DECAT / TVC - 009/97
Outubro/97

INFORMAÇÃO TÉCNICA

HPS 2981 - Transistor de saída horizontal “queima” sem causa aparente

HPS 2981-Modificação

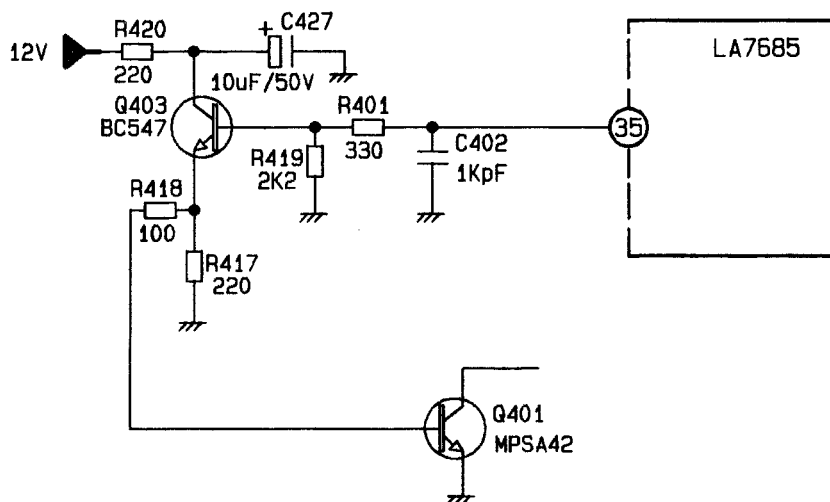
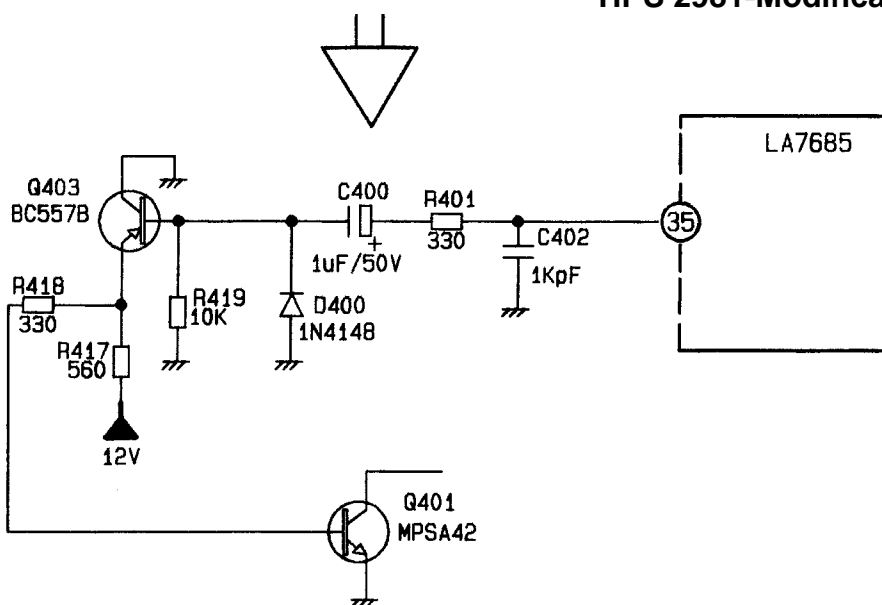
Proceder as seguintes alterações conforme o texto abaixo e esquema elétrico anexo na página seguinte, com o intuito de aumentar a proteção do transistor de saída horizontal Q403:

a) Retirar os seguintes componentes:

Q403 - BC-547B

C427 - 10uF/50V

R420 - 220R

R417 - 220R

R418 - 100R

R419 - 2,2K

JC96 - “jumper”

b) Inserir na posição Q403 um transistor **BC557B**.

c) Inserir um “**jumper**” na posição C427.

d) Inserir um resistor de **10K** em paralelo com um diodo **1N4148** (catodo na base do Q403) na posição R419.

e) Inserir um capacitor eletrolítico de **1uF/50V** na posição JC96 (terminal negativo do capacitor conectado na base do Q403).

f) Inserir um resistor de **330R** na posição R418.

g) Acrescentar um resistor de **560R** entre o emissor do Q403 e +12V (aproveitar o furo do R420 que está ligado ao JC92 e um dos furos do R417).
